ALCALDÍA MAYOR  
DE BOGOTÁ D.C.  
SECRETARÍA DE HÁBITAT

## Comisión de Veedurías de Curadurías de Bogotá

ACTA No. 10-2020

### SESIÓN ORDINARIA

Fotografía 2: Plano ARQ 06 PLANTAPISO TORRE 1, apertura escalera protegida

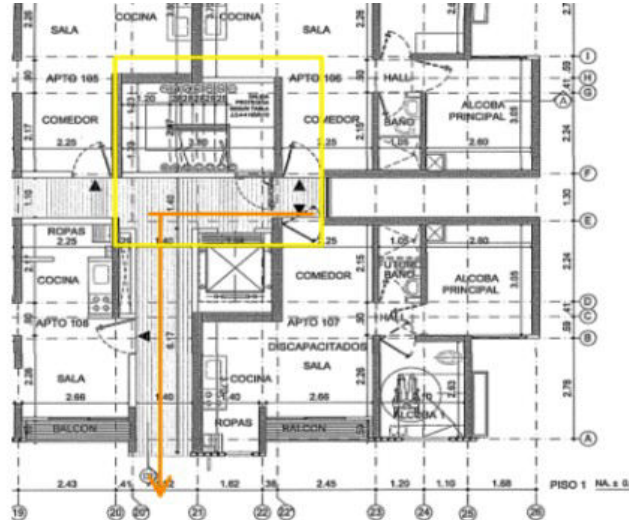
“ La apertura de las puertas de las escaleras protegidas del proyecto, obstaculizan la circulación de los pasillos y/o corredores, interfiriendo en la evacuación del área (...)

Lo anterior, con base en lo establecido en el punto 4.1.1. Puertas de escape de la NTC 1700(...)”

Plano ARQ 06 (PLANTA PISO 1 TORRE 1) ejes 20-22' y H – F Plano ARQ

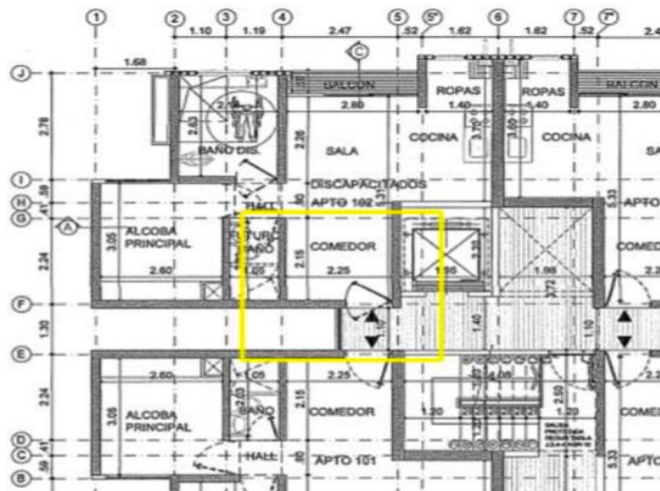
“La apertura de las puertas de acceso a los apartamentos diseñados para personas con movilidad reducida localizados en los primeros pisos, obstaculizando la salida sobre los pasillos (...)

Lo anterior, con base en lo establecido en el punto 3.1 de la NTC 4140 (...)

**Imagen extraída de la Resolución No 11001-3-20-1497**

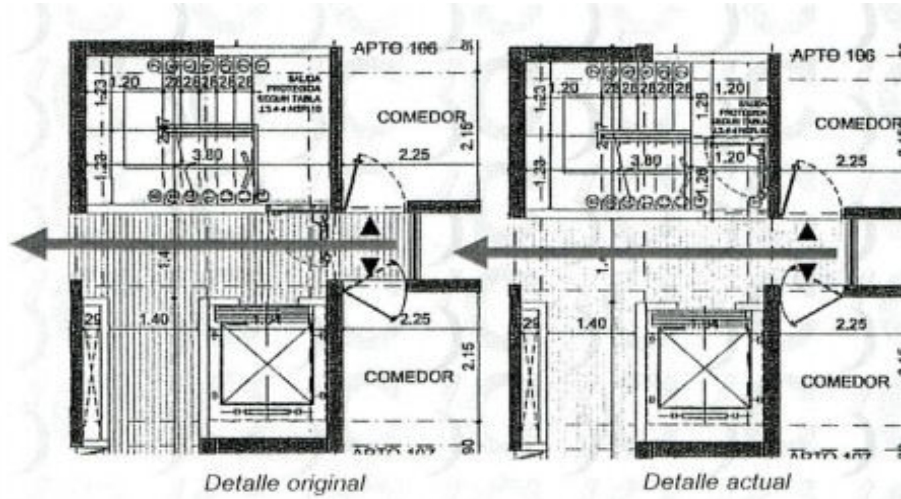
*“... este despacho pudo corroborar que en efecto el giro de apertura de las puertas cortafuego de escape autorizadas bloquearían la libre circulación en el área de evacuación de los apartamentos ubicados en la parte posterior del sentido de giro de la puerta. No obstante, con ocasión del traslado de recurso, por medio del escrito con radicado No 1643, los titulares de la licencia de construcción presentaron nuevos planos arquitectónicos 2,6,7,11,12,16,19,21,24,26 y 27 en los que se corrigió el mencionado bloqueo. Con el nuevo trazado, además de cumplirse con la totalidad de la normatividad urbanística aplicable al caso concreto, se previó una zona de evacuación libre de obstáculos así:*

Como se puede apreciar, con la modificación propuesta por los titulares, se da cumplimiento al punto 4.1.1.3 de la Norma Técnica Colombiana (NTC – 1700). Por consiguiente, este despacho no puede acceder al primer motivo de inconformidad al recurrente.

**Imagen extraída de la Resolución No 11001-3-20-1497**

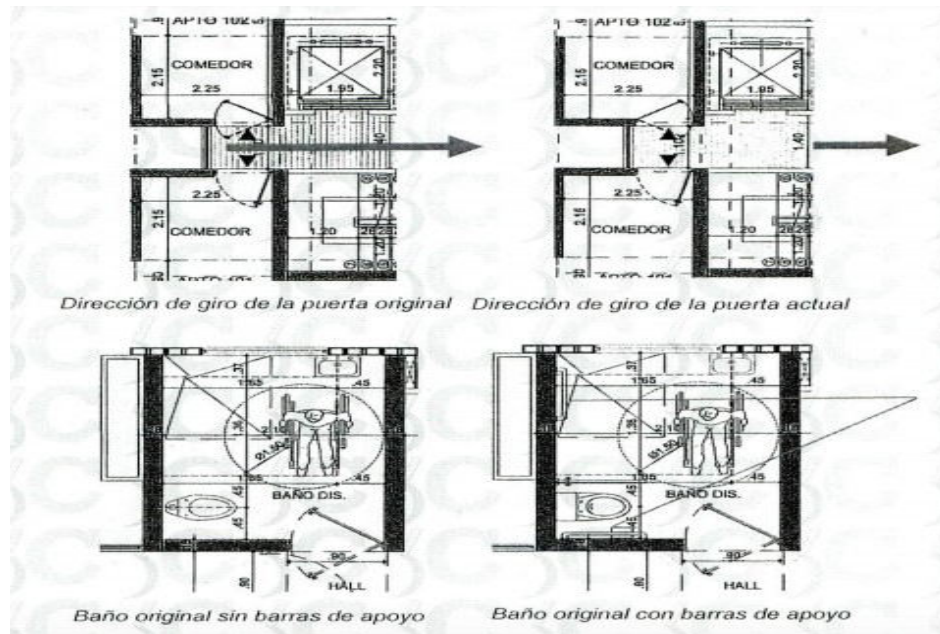
Los titulares propusieron cambios en el giro de la puerta principal de acceso y en el diseño del baño para discapacitados en los nuevos planos aportados así :

Como se puede apreciar, el nuevo giro de la puerta de acceso no obstaculiza el pasillo, dando cumplimiento a lo dispuesto en el punto 3.1 de la norma Técnica Colombiana NTC 4140... el diseño del baño para discapacitados propuesto prevé barras de apoyo que facilitan el acceso y garantizan la independencia de las personas en situación de discapacidad... por este motivo la intervención propuesta también cumple con lo establecido en el artículo 47 de la Ley 361 de 1997
